NOTA TÉCNICA

Ref. NT001317092021

CX-5 (KF) con sistema BSM.

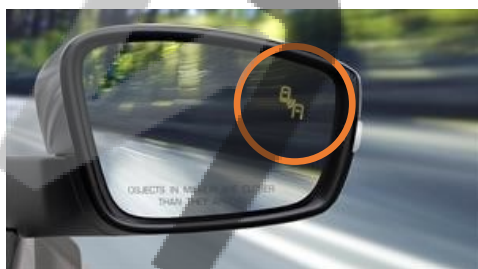
Este fallo se debe a cambios en el modulo del BSM en su fabricación. Que impide su correcto funcionamiento dando falsos avisos hasta que alcanza la temperatura de trabajo.

Si un vehículo acude con este problema, simplemente cambie el modulo de control del BSM por uno de los nuevos módulos modificados para su correcto funcionamiento.

Código de avería	9W
Nº pieza causal	KB8C-67-Y30*
Nº pieza modificada	KB8C-67-Y30M
